Dublin le 9 février 2012

**Objet: Règles sur le marquage des engins fixes et des chaluts à perche**

**ANNEXE I. SCHEMA DE MARQUAGE DES ENGINES**

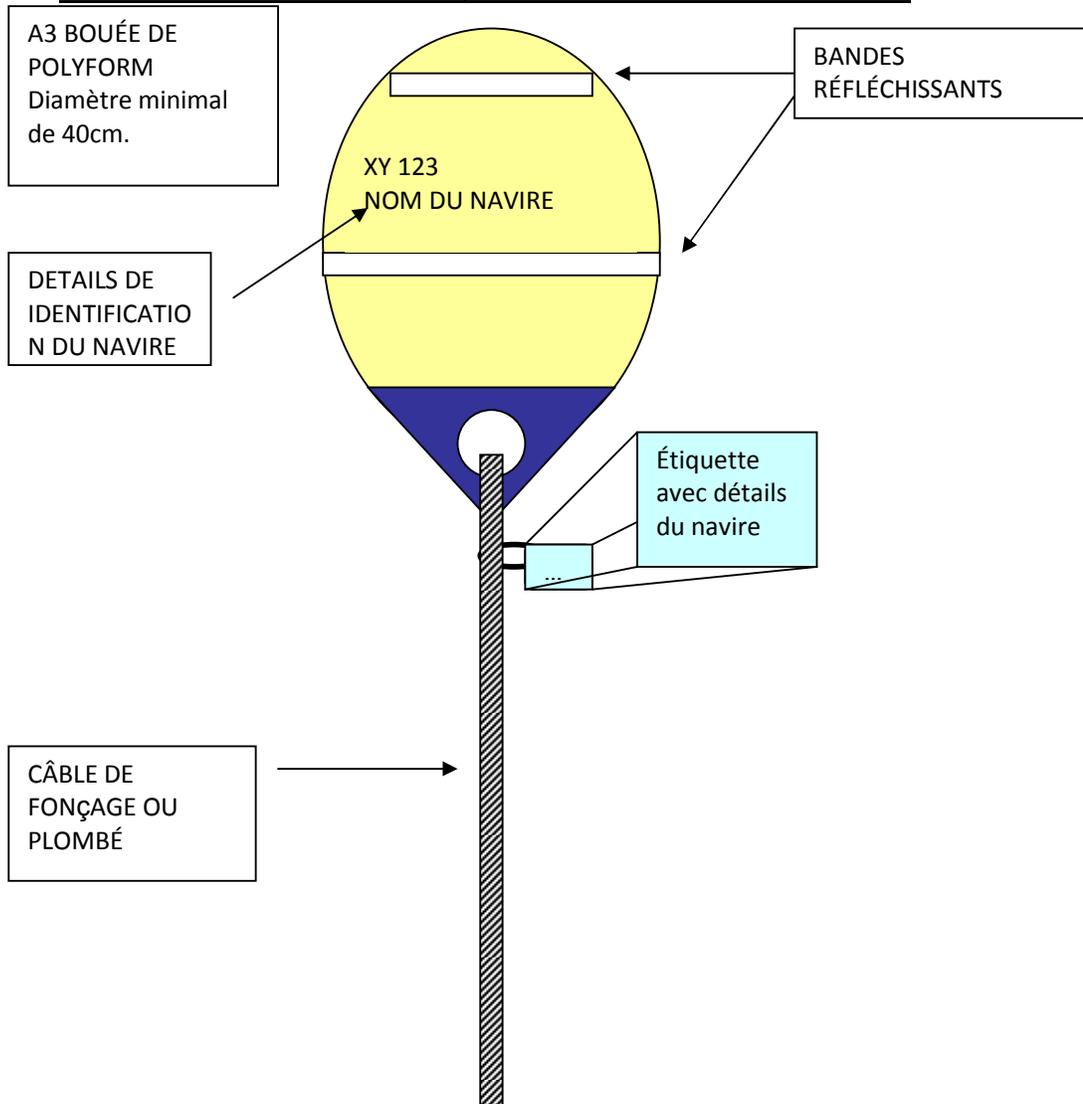
Selon le CCREOS, après une analyse sommaire du règlement EU 404/2011, il apparaît que ce dernier contient une série d'éléments positifs et négatifs ainsi que certains aspects qui demandent une clarification eu égard à son interprétation. L'avis du CCREOS est précisé ci-après et supporté par le schéma qui figure en annexe I.

- La différence entre le marquage des bouées est et ouest est maintenue.

A ce propos, le paragraphe 1.a) de l'article 16 précise les règles pour les bouées du secteur ouest, qui précisent la présence de deux fois plus de fanions, feux et bandes lumineuses que pour les boues du secteur est (paragraphe 1.b).

La longueur et le poids supplémentaires des bouées occidentales posent un grave danger pour la sécurité de l'équipage, étant donné la grande difficulté de manœuvre des bouées dont la longueur, le poids et les éléments qui la composent augmentent, d'où le risque d'enchevêtrement, de chute et autres accidents dus à la manipulation de ces bouées. Cela c'est le cas au cours des opérations de largage et de remontée des bouées à bord des navires de pêche.

**Le CCREOS demande la révision dudit article et que soient mises en place les mêmes mesures et conditions que celles qui sont exigées pour les bouées du secteur est, c'est à dire, 1 fanion, 1 feu et 1 bande lumineuse.** La différenciation entre les bouées pourrait se faire d'une façon plus efficace en utilisant des drapeaux avec des lignes diagonales, des fanions de 2 couleurs, etc.

- Les bouées intermédiaires ne devraient pas devoir disposer de mat. Elles devraient simplement être surmontées d'un feu.

- Le(s) marqueur(s) au sommet– l'article 15.5 indique que "*Chaque bouée de marquage placée aux extrémités peut comporter un signal placé au sommet de la bouée, avec une ou deux bandes lumineuses rayées, ni rouge(s) ni verte(s) et ayant une largeur d'au moins 6 centimètres*".

Le paragraphe précédent peut être interprété comme voulant dire que les marqueurs situés au sommet de la bouée sont optionnels car la forme verbale «*peut*» est utilisée pour ces derniers alors que la forme verbale «*sont*» est utilisée pour les autres critères de marquage.
